청과시장동 천창 폴리우레아수지도막방수재 구매설치 계약변경(안)

서울특별시농수산물공사

시설안전팀

[청과시장동 지붕층 평면도]

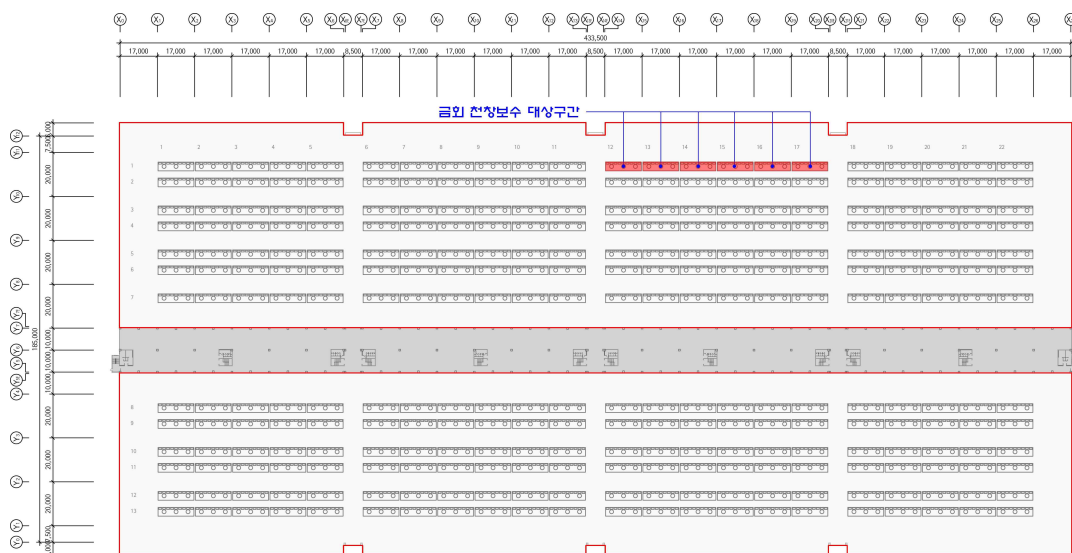
- ① 계 약 명 : 청과시장동 천창 폴리우레아수지도막방수재 구매설치
- ② 계 약 자 : (주)보성씨앤아이 대표 배정희,
- ③ 계약금액 : 25,722,150원 (품대 25,584,000원, 수수료 138,150원)
- ④ 계약기간 : 2018.10.30. ~ 2019.01.28.
- ⑤ 계약내용 : 청과시장동 중매인점포 옥상 천창 6개소에 폴리우레아수지
도막방수재(t2mm) 492m² 구매설치

① 천창구조물과 옥상슬라브 접합부위 도막방수재 구매설치 물량 삭제

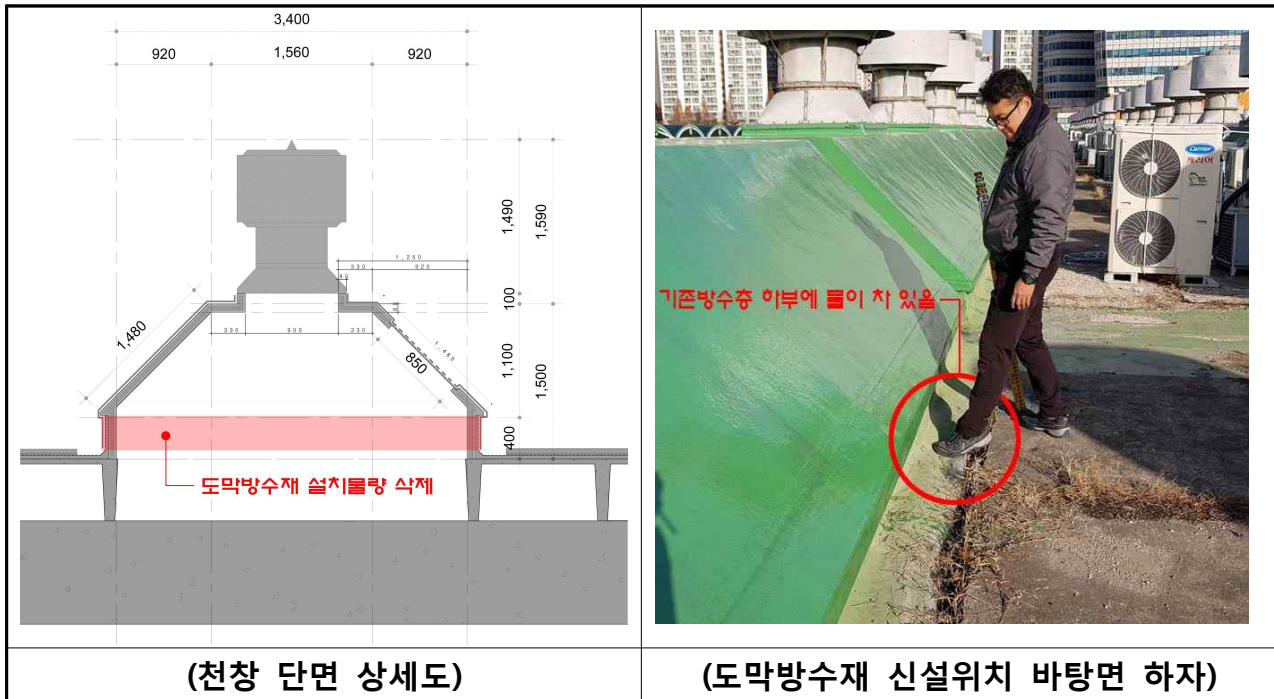
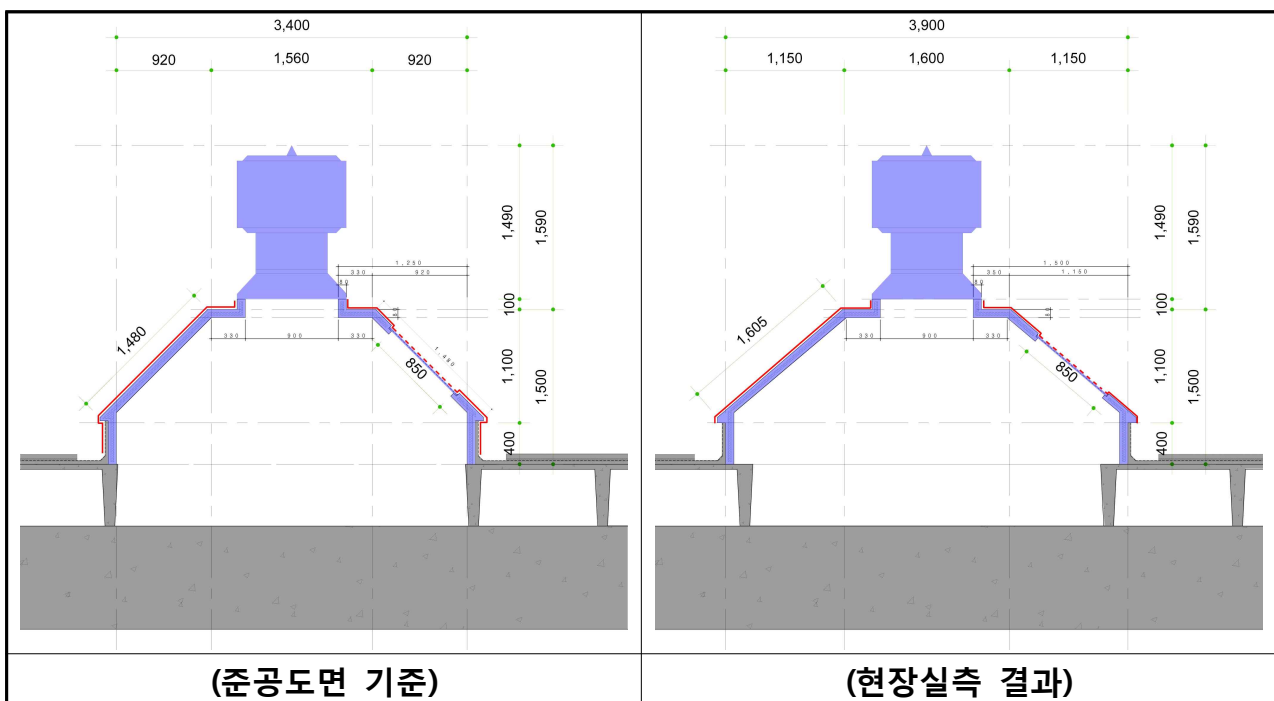
- 천창구조물과 옥상슬라브 접합부위의 기존방수층 하자로 내부에 물이 차있어 폴리우레아수지도막방수재 설치 대상 바탕면이 고정되어 있지 않고 유격이 있어 도막방수재 신설시 하자발생이 예상됨

- #### ② 조달물품구매 발주시 준공도면을 기준으로 구매수량을 산출하였으나, 현장에 설치되어 있는 구조물의 크기가 준공도면과 상이하여 현장 실측후 구매수량을 재산정 하였음

- 당초 : $82\text{m}^2(\text{개소당}) \times 6\text{개소} = 492\text{m}^2$
- 변경 : $75\text{m}^2(\text{개소당}) \times 6\text{개소} = 450\text{m}^2$
- 감소 : $492\text{m}^2 - 450\text{m}^2 = 42\text{m}^2$
